**Information und Entscheidung zu den Äußerungen aus der frühzeitigen Beteiligung nach
§ 4 Abs. 1 BauGB i.V.m. § 2 Abs. 2 BauGB****Ortsgemeinde Jünkerath****Aufstellung Bebauungsplan „Solarpark Rabenberg“**

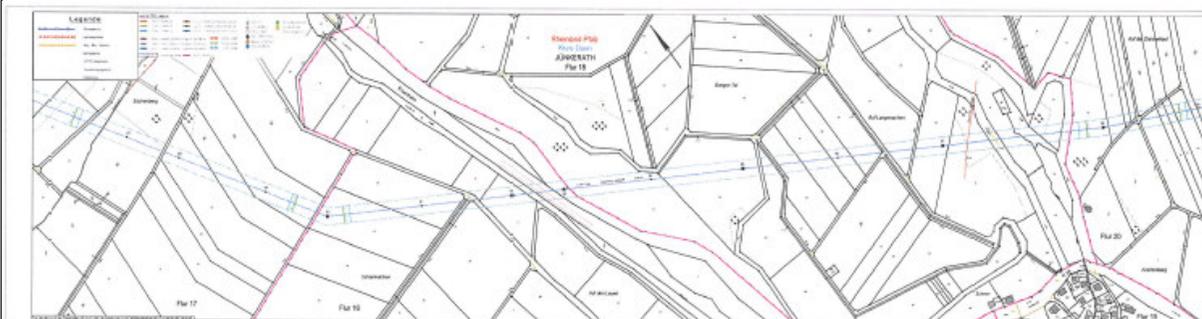
in dem von uns beigefügten Lageplan im Maßstab 1: 2000 haben wir die o. g. Hochspannungsfreileitung mit Leitungsmittellinie, Maststandorten und Schutzstreifengrenzen eingetragen.

Der Planbereich der obigen Maßnahme liegt bereits außerhalb des $2 \times 16,00 \text{ m} = 32,00 \text{ m}$ breiten Schutzstreifens der im Betreff genannten Hochspannungsfreileitung.

Die Hinweise werden zur Kenntnis genommen. Die Leitung mit ihrem Schutzstreifen wird nachrichtlich in der Planzeichnung dargestellt.
Das Plangebiet wird allerdings nicht tangiert.

Beschluss: Die Hinweise werden zur Kenntnis genommen und sind zu beachten. Die Leitung mit ihrem Schutzstreifen ist nachrichtlich in der Planzeichnung darzustellen.

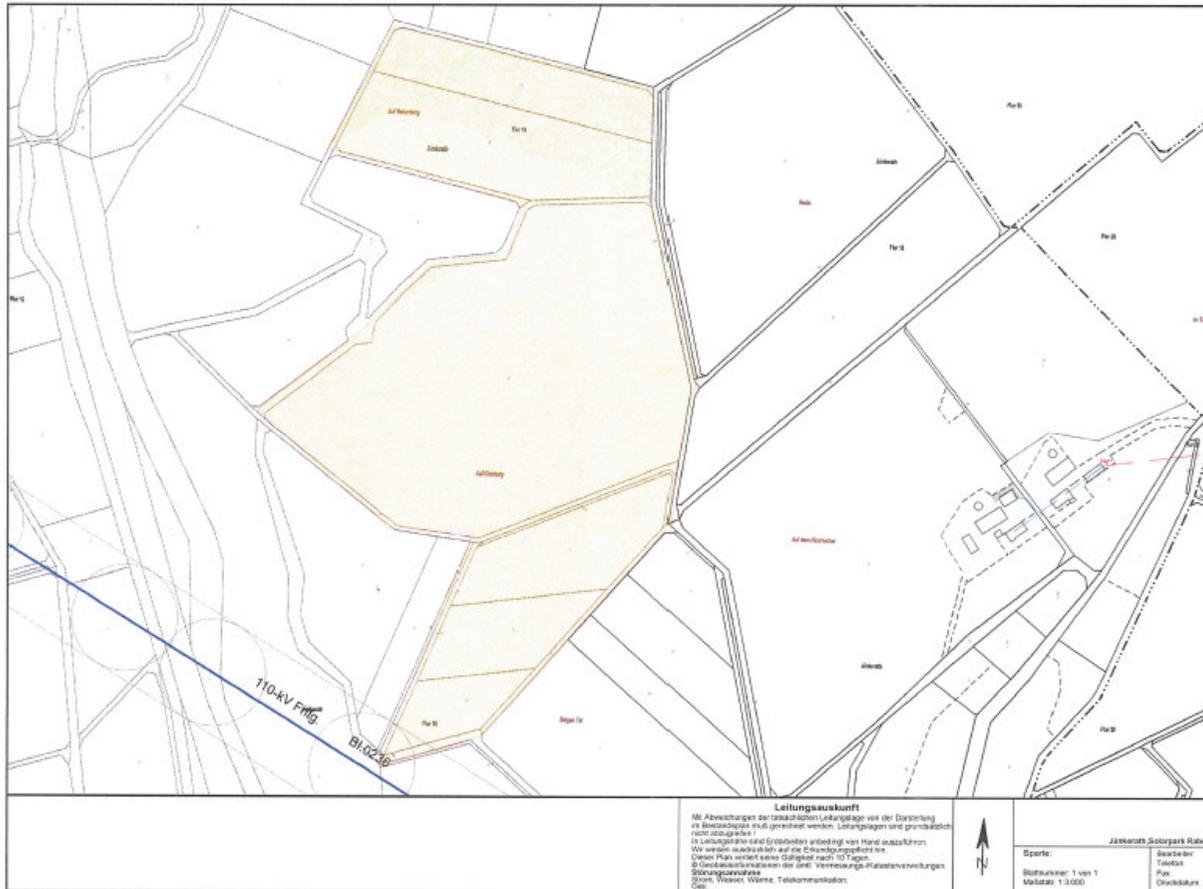
nach Einsichtnahme in die uns zugesandten Planunterlagen teilen wir Ihnen mit, dass unsererseits keine Einwände gegen die Aufstellung des oben genannten Bebauungsplanes bestehen.

Als Anlage senden wir Ihnen einen Planausschnitt in dem unsere im Planungsgebiet vorhandenen Leitungen/Anlagen eingetragen sind mit der Bitte, diese bei der weiteren Planung zu berücksichtigen.

Die Hinweise werden zur Kenntnis genommen und sind zu beachten. Die Leitung wird nachrichtlich in den Planunterlagen dargestellt.
